Kiireloomuline valdkonna ohutusteatis

StealthStation™ S8 rakendus versioon 2.0 ja 2.0.1 (mudel # 9735762)

StealthStation™ S8 ja StealthStation FlexENT™ uue võrdlusuuringuga tarkvaraplaani andmete nihe

Medtronicu viide: FA1361

Joonis 1. Tarkvaraversioonid ja litsentsid

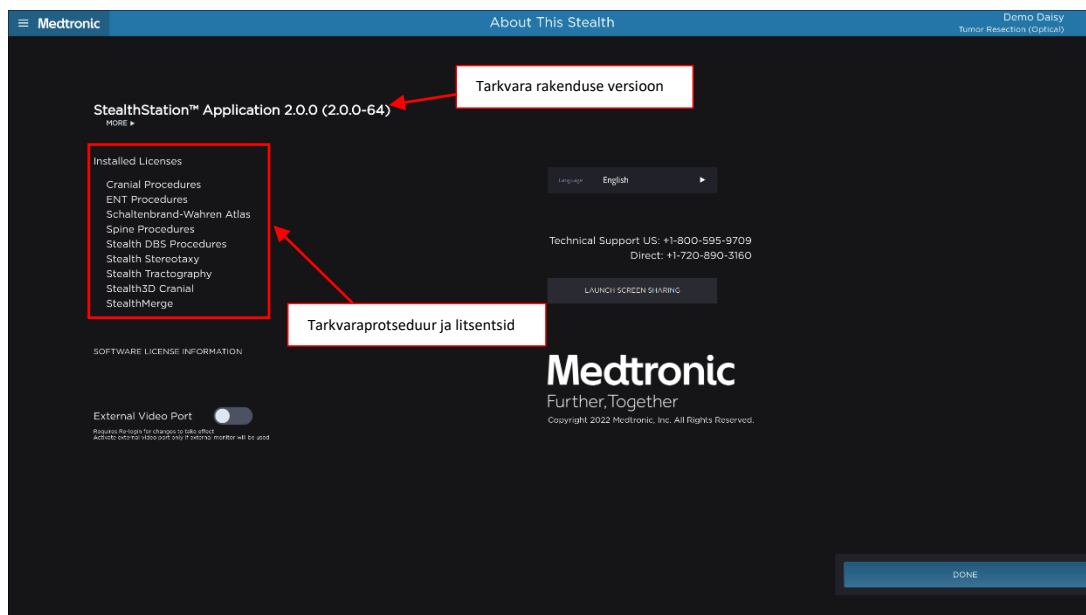
See anomaalia esineb StealthStation™ S8 rakenduse versioonis 2.0 või 2.0.1, kuid selleks, et see anomaalia ilmneks kliiniliselt, peavad StealthStation™ S8-le olema paigaldatud ka spetsiifilised protseduurid (kraniaal või Kõrva-nina-kurgu) ja funktsioonilitsentsid (StealthMerge). **Joonis 1** sisaldab nende protseduuride ja litsentside üksikasju.

Joonis 3. Eelliitmine/difusioonliitmine võrdlusega

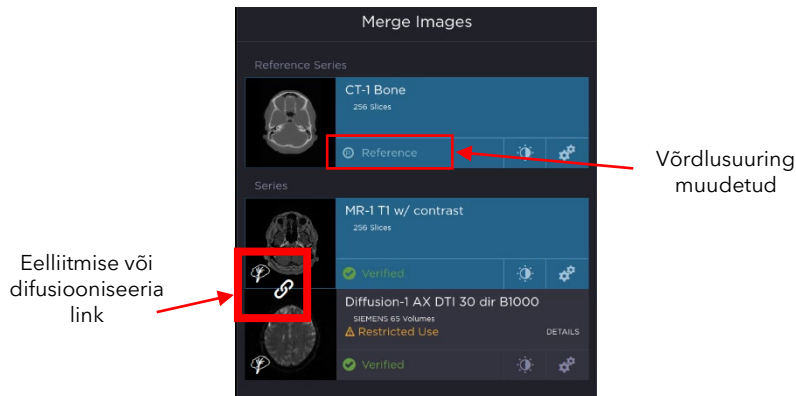
Märkus. Ikoonilink **Joonisel 3** allpool näitab eelliitmise ja difusioonliitmise kasutamist. Liidetud pildid ilma selle ikoonilingita ei ole sellest anomaaliast mõjutatud.

Medtronic soovib kasutajatel mitte muuta võrdlusuuringut pärast kirurgiaplaani loomist, kui algne võrdlusuuring sisaldas eelliidetud või difusioonliidetud uuringut. Valesid kirurgilise plaani andmeid **ei saa** taastada algse võrdlusuuringu juurde naasetes. Selle probleemi lahendamiseks peab kasutaja olemasolevaid plaane käsitsi värskendama algsetesse asukohtadesse või koostama uued plaanid.
